DLB/ 1404/18/PP

Dotyczy: postępowania o udzielenie zamówienia publicznego sygn. akt. I/PN/221/2018/KW na realizację zadania pn.: Dokończenie modernizacji istniejącego ciągu pieszego-bulwar na ciąg pieszo-rowerowy. II-gi etap Projektu Obywatelskiego Nr5/13-2015 działka 4/20 obręb 17

Dokładne zaznaczenie zakresu robót znajduje się w załącznikach do przetargu, na planie sytuacyjnym – „Załącznik nr 1 do OPZ projekt Budowlany – ZAŁ.1 Zakres Robót Plan Sytuacyjny Etap 2.pdf. – poniżej fragment wskazanego pliku.

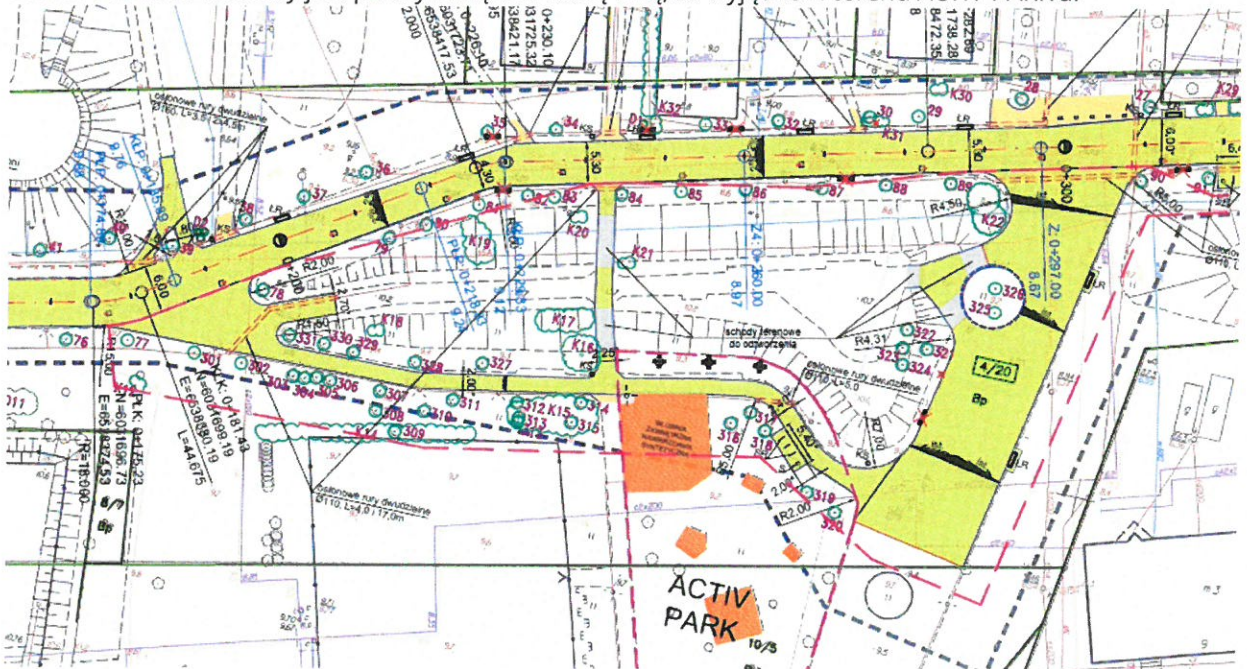
„Dodatkowi należy wykonać chodnik i schody po południowej stronie ciągu na wysokości od km 0+200 do km 0+300. Ze względu na ryczałtowy charakter wynagrodzenia, prosimy o dokładne zaznaczenie zakresu robót na planie sytuacyjnym.”

Zakres robót zaznaczony jest przerywaną czerwoną linią, za wyjątkiem terenu ACTIV PARK’u.
